„Výstavba Janáčkova kulturního centra v Brně“

VYSVĚTLENÍ, ZMĚNA NEBO DOPLNĚNÍ ZADÁVACÍ DOKUMENTACE

Vysvětlení zadávací dokumentace č. 1 ze dne 4. 7. 2023

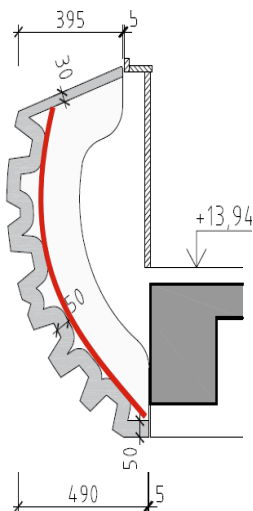
Dotaz č. 2

Je možné realizovat betonové skořepiny, u kterých je předpokládáno využití 3D tisku betonu, alternativně také jinou technologií?

U betonových předprsní balkonů se ukázaly technické limity, zejména co se týče rubové strany výrobku a dodržení předepsané tloušťky (viz odpověď č. 4). Jiná technologická alternativa tedy není známa (a proto není ani připuštěna).

D.1.1806b obsahuje pro Z40 detail (viz obr)

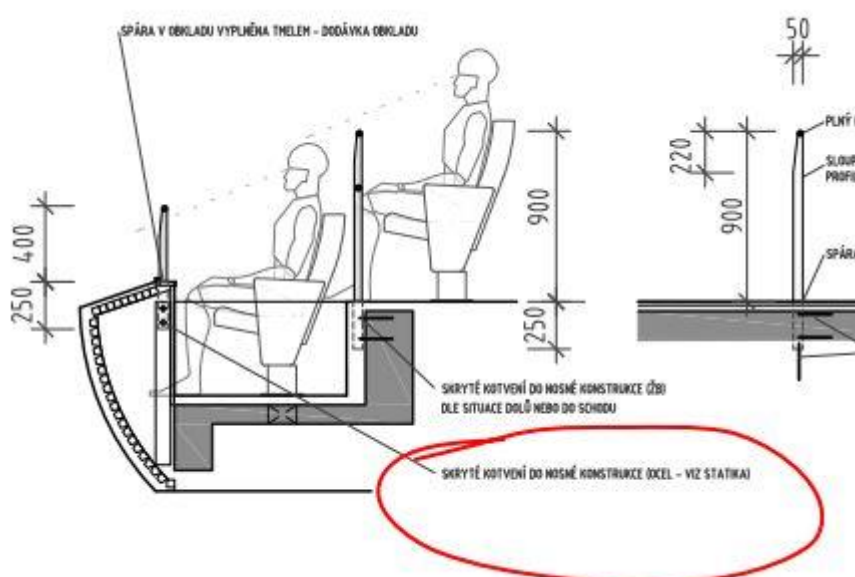
Dotaz č. 13

Žádáme o vysvětlení, kde je v rámci „OCEL STATIKA“ vykázána uvedená „NOSNÁ KONSTRUKCE“

Zadavatel uvádí, že ocelová konstrukce je vykázána ve výkresech tvarů pro 3, 4 a 5.NP (*D.1.2.A.11, D.1.2.A.13 a D.1.2.A.15*) – viz. schéma kotvení akustických panelů nad rozpiskou.

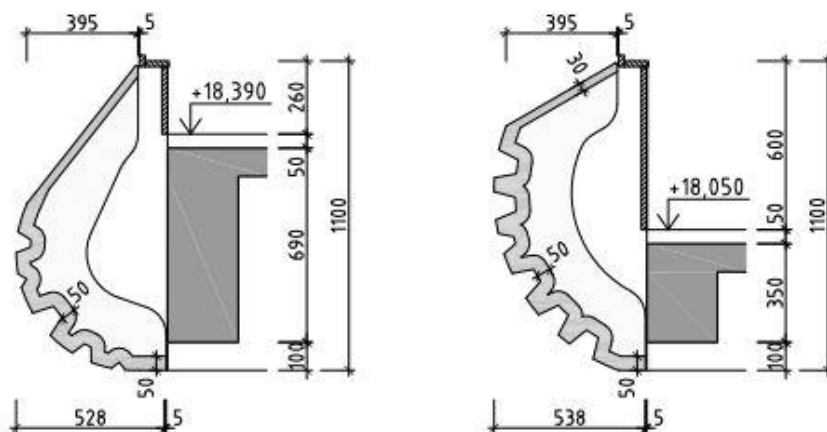
Z/P2.03	Terč pro vymezení dráhy ALU odlitek atyp, vč. formy, vč. kotvení, doplňků a povrch. ú. D+M, podrobněji viz výpis zámečnických výrobků D.1.1.806a	kus	40,00000
Z/P3.03	Terč pro vymezení dráhy ALU odlitek atyp, vč. formy, vč. kotvení, doplňků a povrch. ú. D+M, podrobněji viz výpis zámečnických výrobků D.1.1.806a	kus	40,00000

Text položky odkazuje na D11806a, nicméně popis zde není už vůbec žádný. Žádáme o grafickou přílohu prvku nebo potvrzení, že se jedná v obou případech o prvek dle D11634.

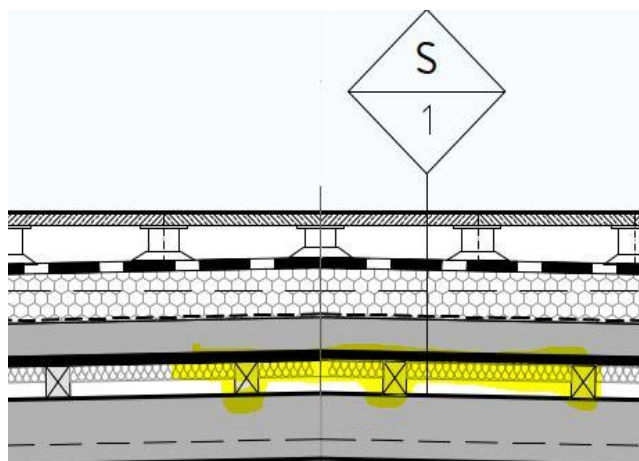
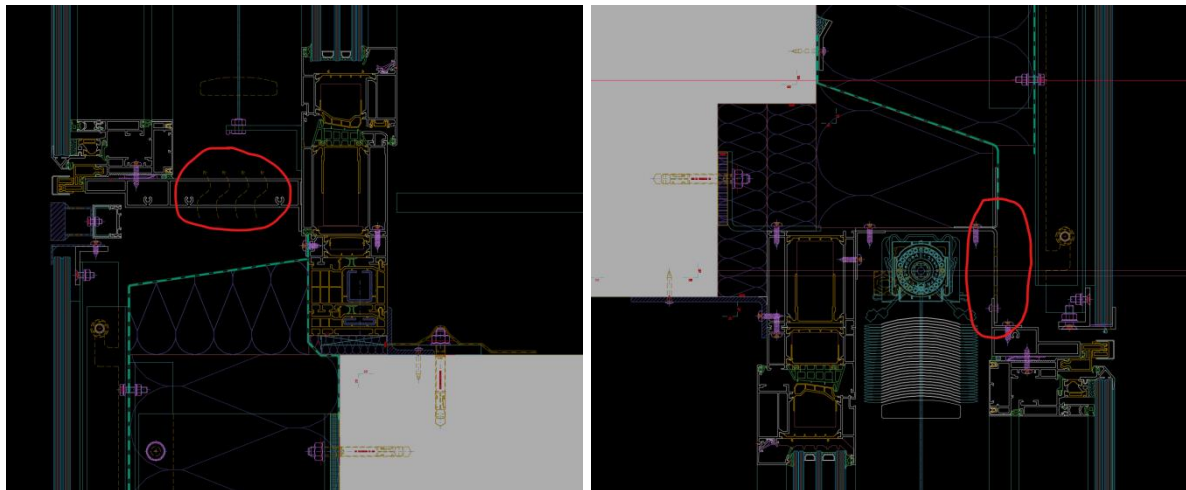
tvořené konstrukční deskou nalepenou na elastomerových vibroizolačních podložkách vč. vložené vrstvy z akustické minerální vlny mezi podložkami, celk. tl. max 130 mm (tl. mezery mezi podložkami nesmí být menší než 50 mm !)
Provedení dle PD.

PROVOZNÍ PLOCHÁ STŘECHA (pouze servisní přístup)		
		TRAVERTINOVÁ DLAŽBA NA PODLOŽKÁCH		
		1727,51 M2		
		+29,000

Žádáme o přesnou lokalizaci obou konstrukcí ve stavbě. Ze stávajícího popisu vyplývá, že se jedná o stejné vrstvy v rámci skladby S1-S3. Což dle našeho názoru znamená že jsou tyto konstrukce ve výkazu výměr započítány dvakrát. Žádáme o prověření a event úpravu výkazu výměr.
